AJÁNLATKÉRÉS MŰSZAKI KIEGÉSZÍTÉS - „CARPORT”

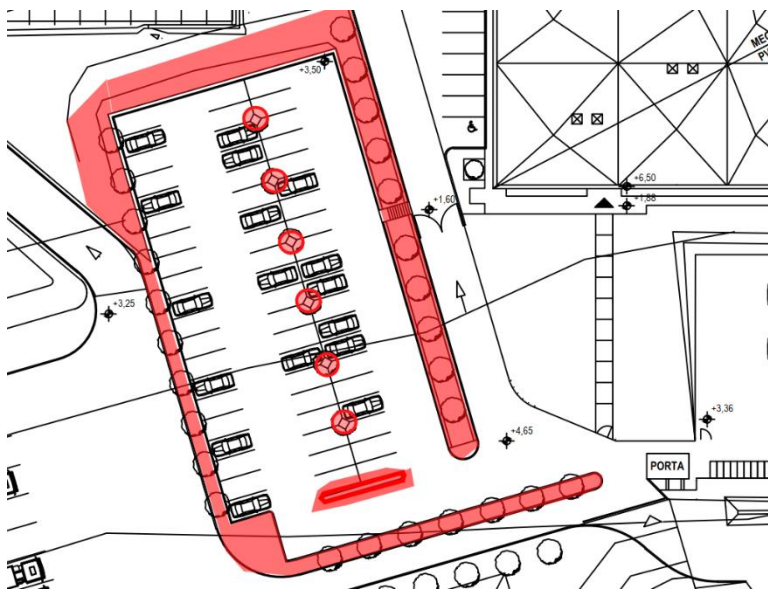
1. Az Ajánlatkérő a „Carport” munkarészt a projekt kötelezően megvalósítandó elemeként kívánja megvalósítani.
2. Kérjük prezentálni az elvárt megtermelt és **0,4 kV kapcsolószekrényekben felhasználható** energia mennyiség részletes számítását (veszteségek levonásával). A veszteségek figyelembe vételével számított energiamennyiségnek kell megfelelnie a kiírásban meghatározott minimális értéknek.
3. A „Carport” esetén Ajánlatkérő a tartószerkezet építéséhez a statikus tervező által javasolt koncepciót kéri Ajánlatadóktól árazni, azaz olyan rendszert ahol a tartószerkezet támaszai csak a parkolási területen kívül és a parkolóhelyek közötti fák számára fenntartott ~1 m²-es kiemelt szegéllyel elválasztott szigetekbe kerülnek elhelyezésre
(2_melleklet_statikai_nyilatkozat_napelem_06_27_V3_tamasi_hus.pdf – 24-25.oldal)
4. Magyarázó ábra:

(A parkolóban tartószerkezetek rögzítésére felhasználható terület pirossal karikázva/jelölve)
